Oggetto: [ID: 9666] Procedura di Valutazione di Impatto Ambientale (V.I.A.), ai sensi dell'art. 23 del D.Lgs. 152/2006, e s.m.i., relativa al progetto per la realizzazione di un impianto fotovoltaico denominato "Truncu Reale 3" della potenza di 24,52 MW ubicato nel Comune di Sassari e connesso in antenna tramite realizzazione di una nuova cabina di consegna collegata alla cabina primaria AT/MT Truncu Reale. **Proponente: Energyreale 3 S.r.l. - Autorità Competente: Ministero dell'Ambiente e della Sicurezza Energetica (M.A.S.E.). Trasmissione osservazioni.**

Oggetto: **Comune di Sassari. Procedura di Valutazione di Impatto Ambientale (V.I.A.), ai sensi dell'art.23 del D.Lgs. 152/2006, e s.m.i., relativa al "Progetto per la realizzazione di un impianto fotovoltaico denominato "Truncu Reale 3" della potenza di 24,52 MW ubicato nel Comune di Sassari e connesso in antenna tramite realizzazione di una nuova cabina di consegna collegata alla cabina primaria AT/MT Truncu Reale". [ID: 9666] - Proponente: ENERGYREALE 3 S.r.l. - Autorità Competente: Ministero dell' Ambiente e della Sicurezza Energetica (M.A.S.E.). Rif. cod. prat.: IVAR 2023-0423. RISCANTRO GENIO CIVILE.**

OGGETTO: [ID: 9666]

ALLEGATO 01 | INTERFERENZE CON OPERE SIMR – Inquadramento generale

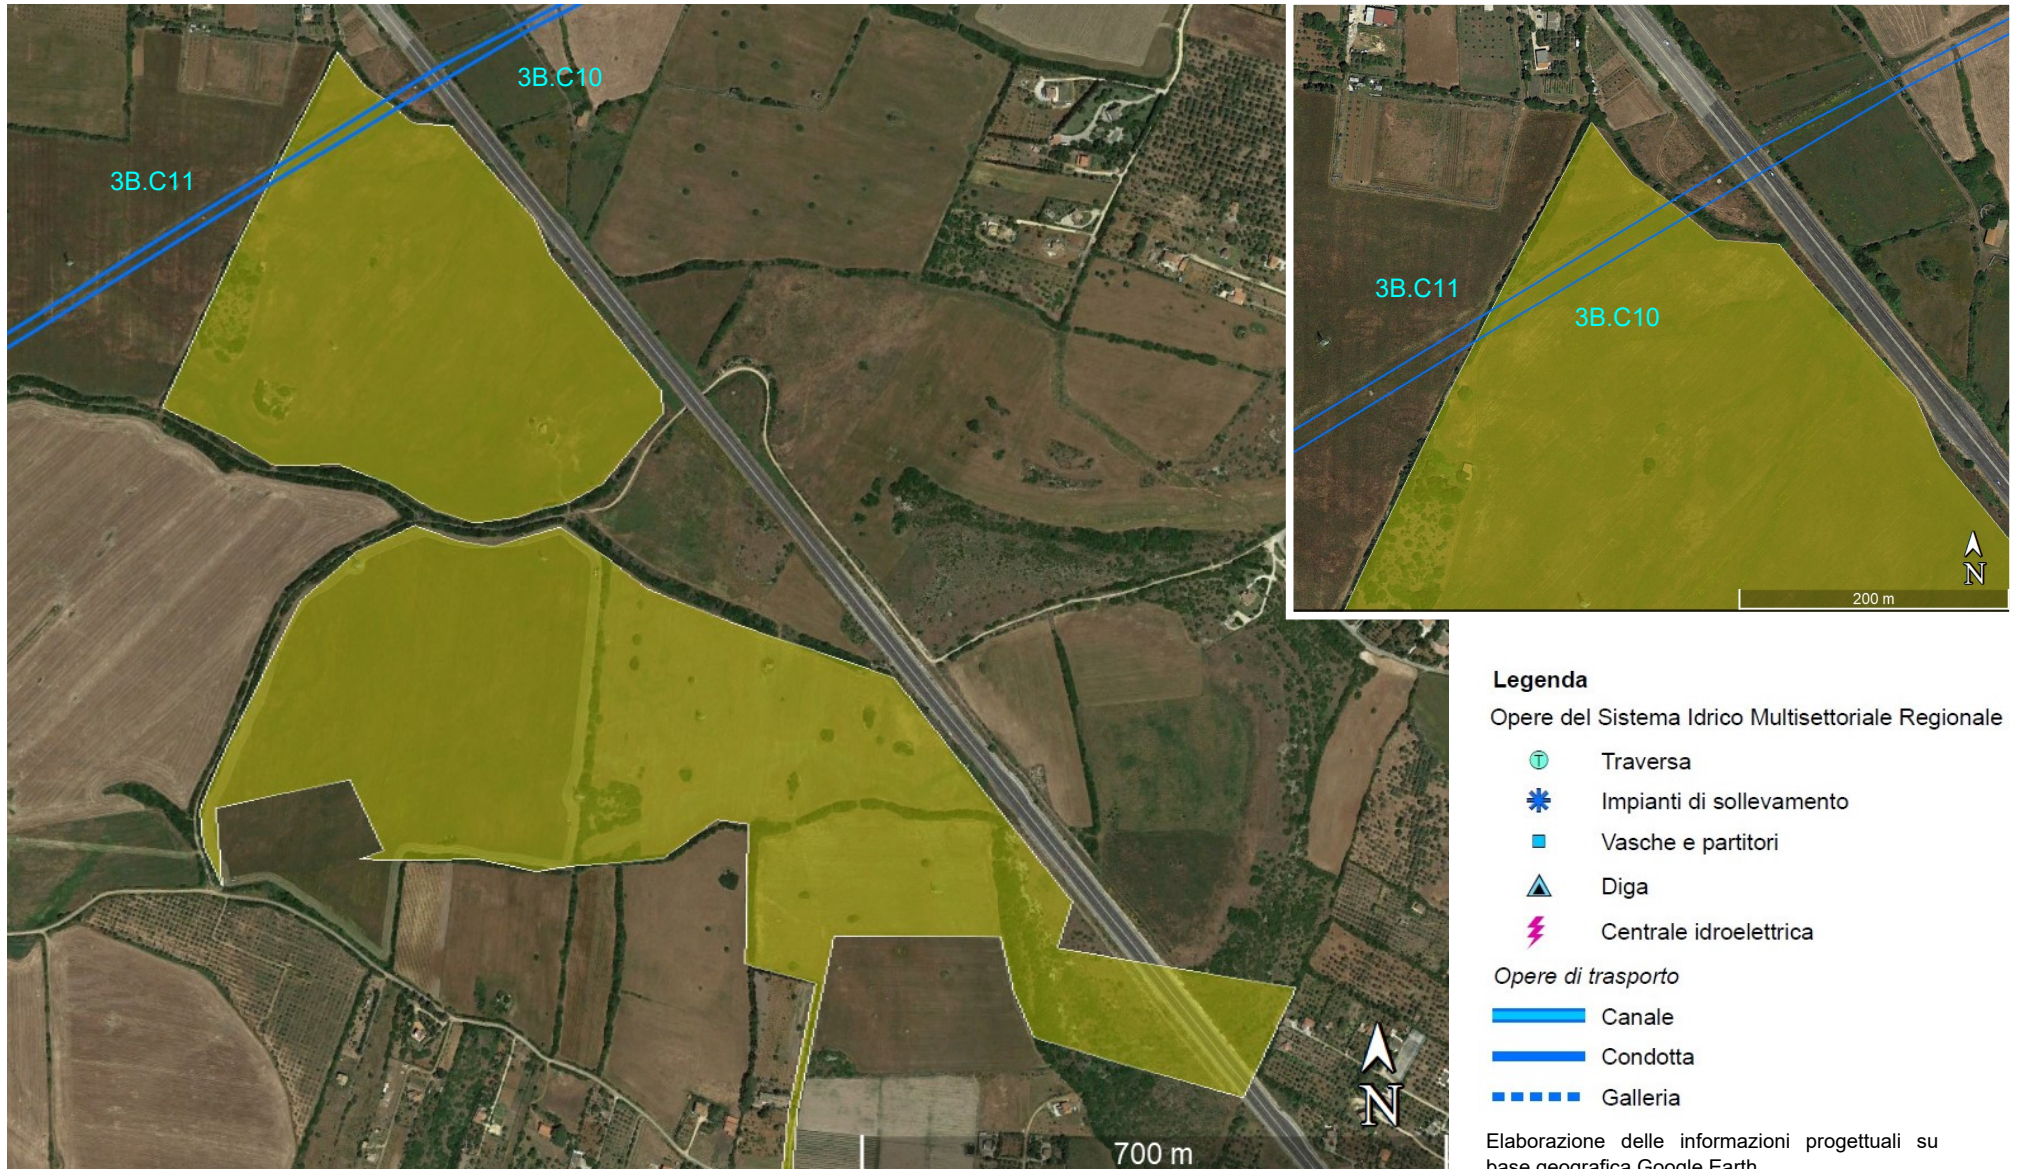
2. nel territorio interessato dall'intervento in oggetto insistono le seguenti opere del SIMR:
 - a. Condotta adduttrice "Truncu Reale – Monte Agnese" (Codice SIMR 3B.C11)

- b. Condotta adduttrice "Truncu Reale – Tottubella" (Codice SIMR 3B.C10)
3. parte del tracciato delle condotte SIMR citate risulta ricompreso all'interno del perimetro del campo fotovoltaico che ingloba anche le particelle catastali espropriate per la realizzazione delle condotte e attualmente costituenti Demanio della Regione Autonoma della Sardegna. Si tratta della Particella 590 (relativa al sedime della condotta SIMR 3B.C11) e della particella 347 (relativa al sedime della condotta SIMR 3B.C10) entrambe censite al Foglio 29 del catasto terreni di Sassari;

6. per quanto attiene l'inserimento di aree demaniali all'interno del perimetro dell'impianto, si registra una discordanza di rappresentazione tra gli elaborati grafici: AV01, AV06, AV15 e l'elaborato AV04 in cui la fascia corrispondente ai sedimi delle condotte SIMR è mantenuta libera ed esclusa mediante opere di recinzione dall'area occupata dalle apparecchiature e dalla viabilità perimetrale di servizio, per cui si chiede di confermare la rappresentazione di cui all'elaborato AV04 evidenziando l'esatta posizione delle opere di recinzione a delimitazione della pertinenza acquedottistica.

Si esprime parere negativo all'inserimento di aree demaniali all'interno del perimetro di impianto in quanto esse sono necessarie a garantire le condizioni minime di accessibilità alle tubazioni per l'esecuzione degli interventi di manutenzione ordinaria e/o straordinaria, devono pertanto rimanere sgombre da manufatti (salvo il caso di attraversamento assentito secondo gli schemi e le modalità approvate da ENAS) ne può essere modificata in alcun modo la superficie del sedime che deve essere conservata nello stato originario.

ALLEGATO 02

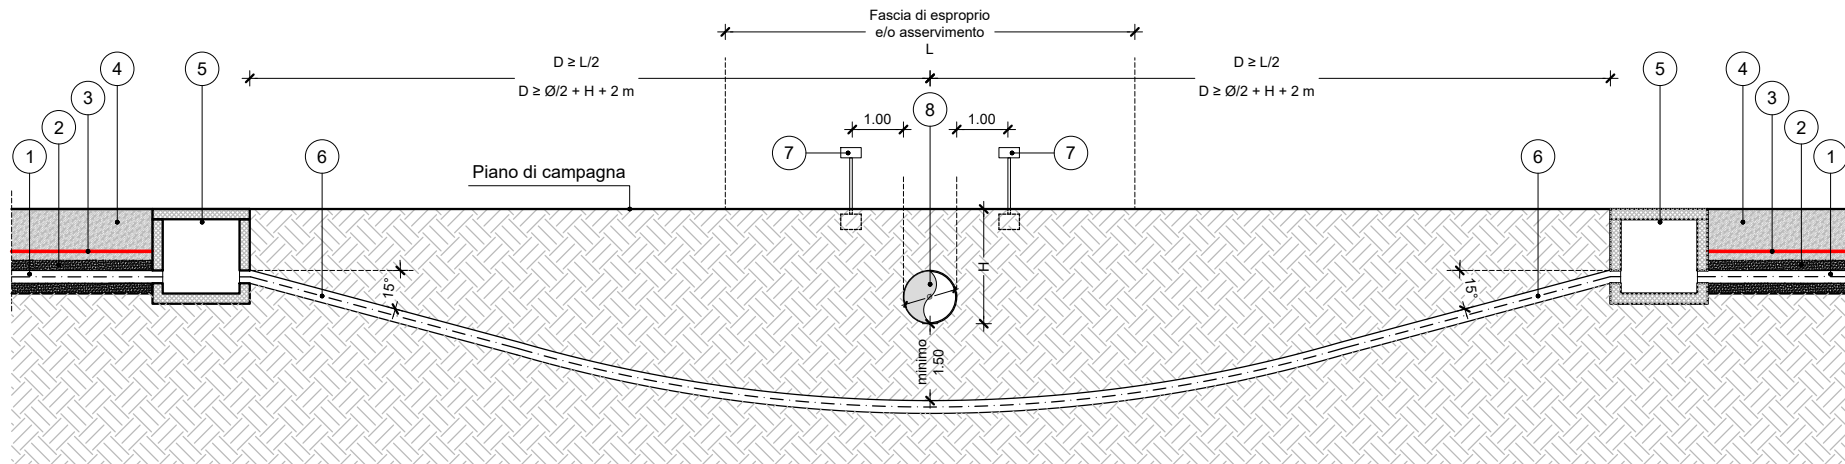
INTERFERENZA CON ACQUEDOTTO ESISTENTE
CAVIDOTTO PEAD INTERRATO MEDIANTE T.O.C.
SOTTO CONDOTTA ESISTENTE

Le modalità di superamento delle interferenze (parallelismi e/o attraversamenti) dovranno essere coerenti con le soluzioni tipo allegate (si vedano gli allegati 02, 03). In particolare, nell'ipotesi di attraversamento di condotte SIMR, mediante la tecnica di "spingi tubo" o mediante la trivellazione orizzontale controllata (TOC) o similari, dovrà essere rispettata la distanza minima di 1,50 m tra l'estradosso del controtubo a protezione dei cavi elettrici e l'estradosso della condotta, misurata tra le superfici affacciate dei due sottoservizi.

ALLEGATO 03

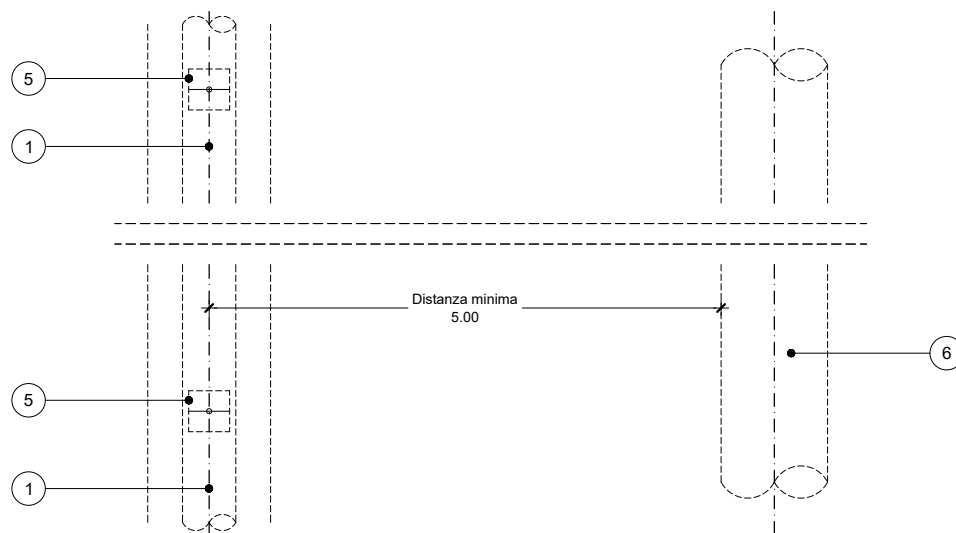
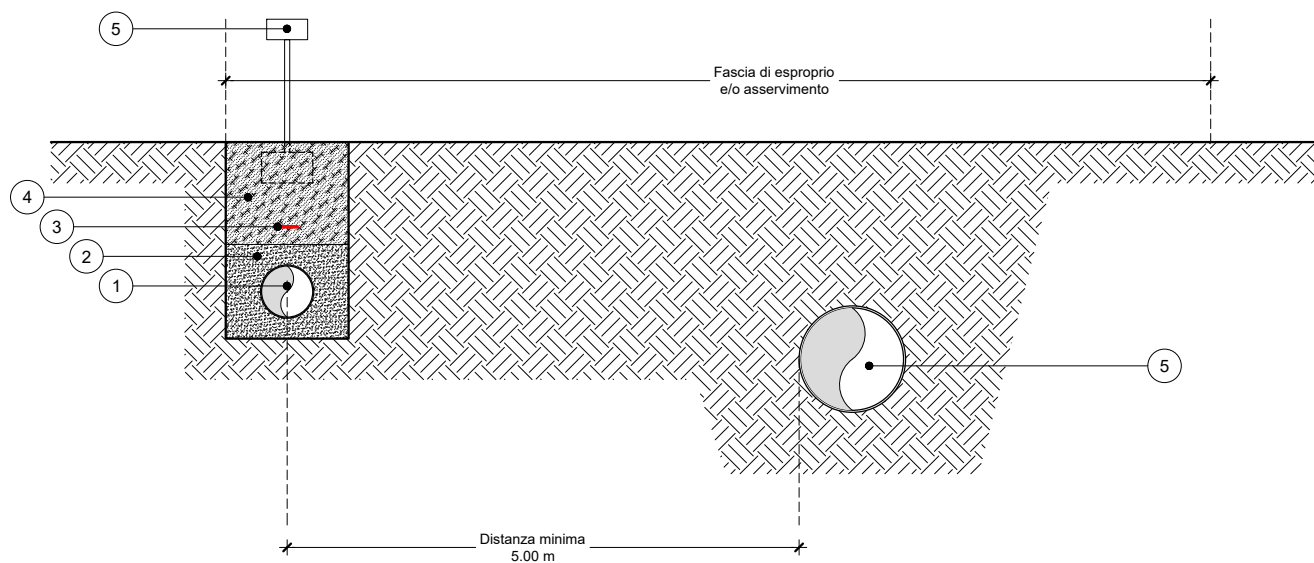
PARALLELISMO CON ACQUEDOTTO ESISTENTE
CONDOTTE / CAVIDOTTI DN ≥ 250
